RESOLUCIÓN N°

POR MEDIO DE LA CUAL SE APRUEBA OBRA HIDRÁULICA Y SE ADOPTAN UNAS DETERMINACIONES

EL SUBDIRECTOR DE RECURSOS NATURALES DE LA CORPORACIÓN AUTÓNOMA REGIONAL DE LAS CUENCAS DE LOS RÍOS NEGRO-NARE “CORNARE”, en uso de sus atribuciones legales y delegatarias y

Ilustración 2 registro puntos de campo y alineamiento tubería autorizada.

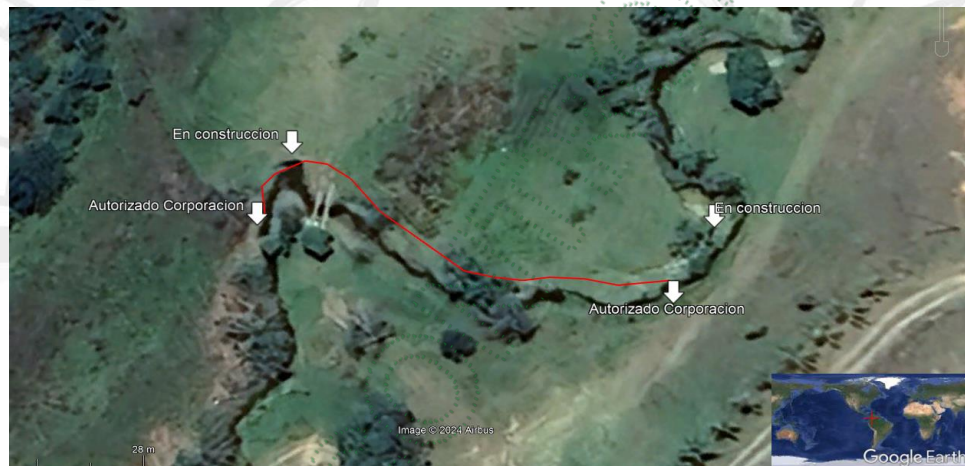
1. El usuario se encuentra realizando actividades para la reubicación de la obra provisional, sin embargo, no ha sido instalada en su totalidad. En la siguiente ilustración, se proyectan el alineamiento de la tubería provisional (línea color rojo) autorizada, y ubican los puntos de encole y descole obtenidos en campo.

Actualmente el punto que se está construyendo de descole de la tubería provisional, está ubicada en un punto aguas abajo respecto a lo Autorizado por parte de la Corporación.

26.1. El usuario se encuentra desarrollando actividades de obra con la finalidad de reubicación de la tubería y retiro de material dentro del cauce de la fuente hídrica. Al momento de realizar la visita (25/11/2024), las actividades no se han terminado. Sin embargo, se puede observar que el descole de esta tubería se está proyectando aguas abajo del punto donde se autorizó.

Ilustración 3 Alineamiento tubería provisional autorizado.

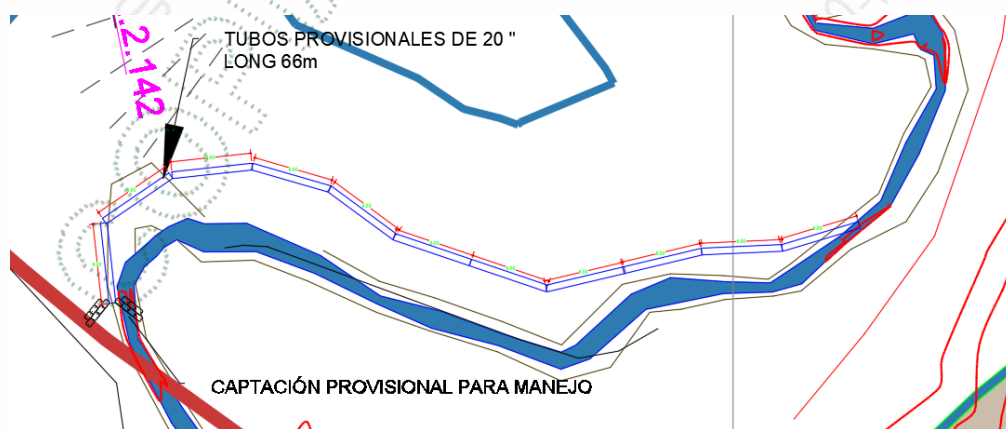
4. En el punto de descole de la tubería provisional construido diferente a lo autorizado por la Corporación, se está generando un proceso de socavación, esto debido al aumento de la velocidad del agua y mayor cota de la batea de la tubería respecto a la cota del lecho de la fuente hídrica. Sin embargo, al momento de la visita no se observa que genere aporte de sedimentos a la fuente hídrica.
